SOUBOR VYSVĚTLENÍ ZADÁVACÍ DOKUMENTACE Č. 2

**Přístavba a modernizace
Základní školy – Lipůvka**

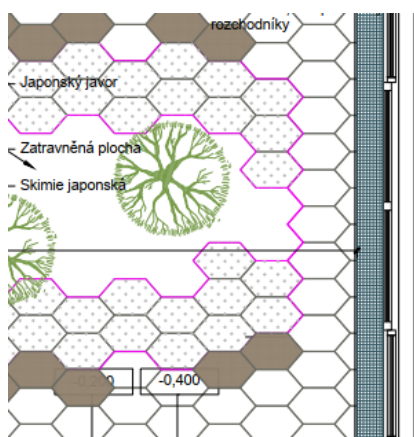
V projektové dokumentaci výkres číslo D.1.1.1.6.1.1 není uvedena dlažba viz níže. Uchazeč žádá o upřesnění, o jakou dlažbu se jedná. (grafické značení křížek)

Zadavatel uvádí, že grafické značení křížkem upozorňuje na sníženou plochu.

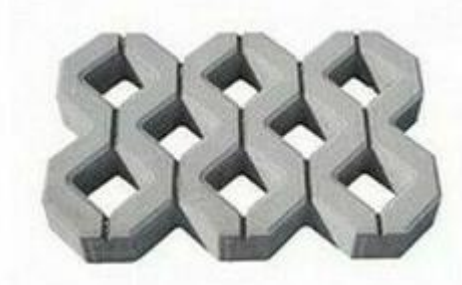
Dle průvodní zprávy má být zpevněná plocha provedena ze vsakovací dlažby a parkoviště ze zatravňovacích betonových dlaždic. Dle výkazu výměr má být zpevněná plocha provedena z betonové pohledové hexagonální dlažby a parkoviště z dlažby hexagonální zatravňovací. Účastník žádá o upřesnění, jak má být oceněno.

Zadavatel uvádí, že bylo zjištěno, že šestihran již není na trhu dostupný. Alternativně volte dlažbu typu Holland 200x100x80 mm

Zatravnňovací betonová dlažba je čtvercová.
